Relatório de Análise nº 02/2025/GEPPI/SPOP/SEINFRA

Processo SEI nº:	202300036004480
Empresa:	LATITUDE ENGENHARIA E TEC. LTDA.
Assunto:	Duplicação da Rodovia GO-536, e a construção dos viadutos e alças de acesso no entroncamento das Rodovias GO-020 e GO-536 (Senador Canedo)
Localização Rodovia/UF:	GO-536, entre GO-020 e GO-536 (Senador Canedo)
Tipo de Obra:	Duplicação e OAE
Tipo de Projeto:	Executivo
Valor Original/ Data Base:	-
Datas Marco da Análise:	Início: 21/01/2025 - Término: 06/02/2025
Versão da Análise:	2ª

Folha - 01

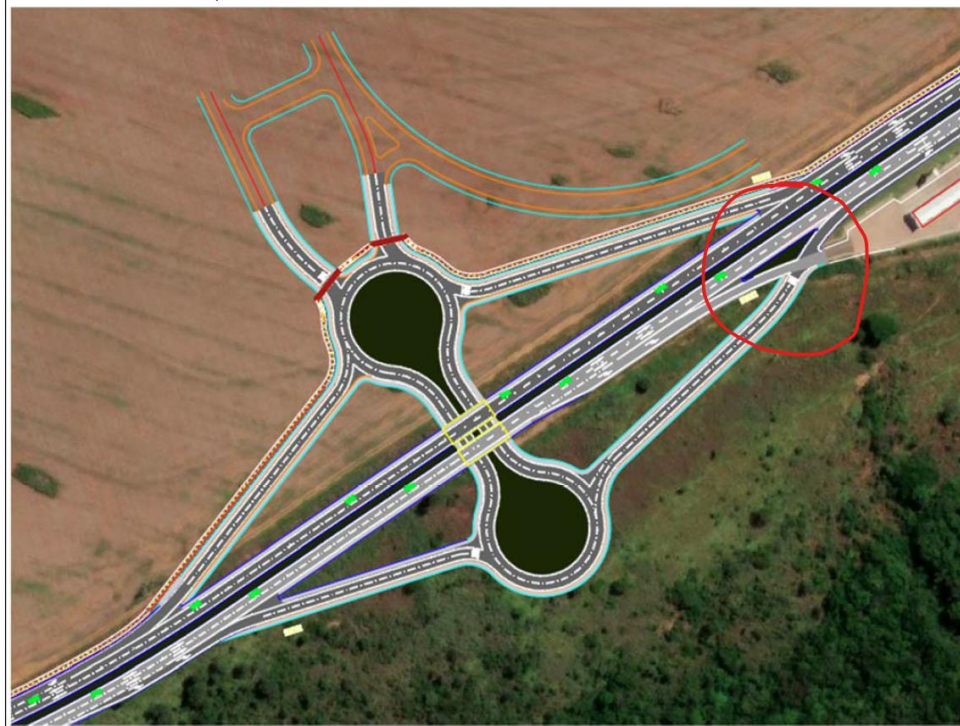
3.4.2 Conforme avaliado no estudo apresentado, no item 2.1.3 - RESULTADOS OBTIDOS, letra “C” - Estudo Preliminar de Traçado (página 5), foi apresentada uma proposta, destacada em azul, para a implantação do viaduto de acesso à GO-020 e suas alças. No entanto, essa obra já foi licitada e está em fase de execução junto à GOINFRA. Recomendamos que o ponto inicial de duplicação seja descrito ou apresentado separadamente, considerando que o trecho deve começar após a rotatória de acesso ao frigorífico adjacente, vide imagem abaixo:

1ª Verificação: Atendido. Foi apresentado junto aos estudos as modificações propostas. Vide imagem abaixo.
